Autorité environnementale

Avis délibéré de l'Autorité environnementale sur le projet de parc photovoltaïque de Goasorguen sur la commune de Plestin-les- Grèves (22)

n°Ae: 2025-115

Figure 3 : raccordement électrique du parc à proximité du site Natura 2000 (source : dossier)

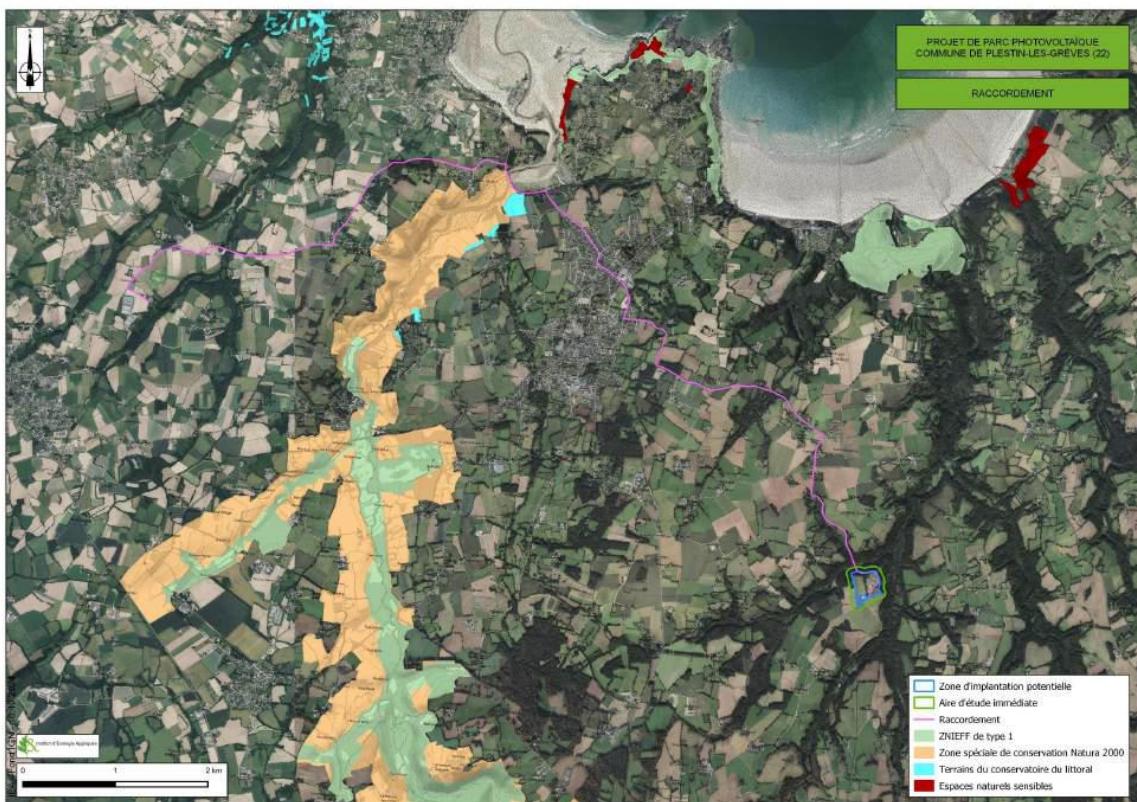
En revanche, le tracé du raccordement potentiel au poste de Lanmeur qui s'étend sur 12,9 km le long des axes routiers au nord-ouest de la zone d'implantation du projet traverse la rivière du Douron le long de la D 142, en longeant la limite nord de la ZSC « Rivière le Douron ». Ni les modalités de réalisation des travaux nécessaires à la traversée de la rivière, ni leurs incidences, ne sont précisées dans le dossier.

Or, en application de l'article R. 414-23 du code de l'environnement, une analyse des effets temporaires ou permanents, directs ou indirects que ce projet de traversée de la rivière peut avoir, individuellement ou en raison de ses effets cumulés avec d'autres interventions, sur l'état de conservation des habitats naturels et des espèces qui ont justifié la désignation du site est attendue.

L'Ae recommande d'identifier les alternatives de raccordement du site de Goasorguen au réseau électrique, les effets des modalités de raccordement du site au poste de Lanmeur, à proximité de la ZSC « Rivière le Douron » et d'engager au besoin la démarche éviter, réduire, compenser.
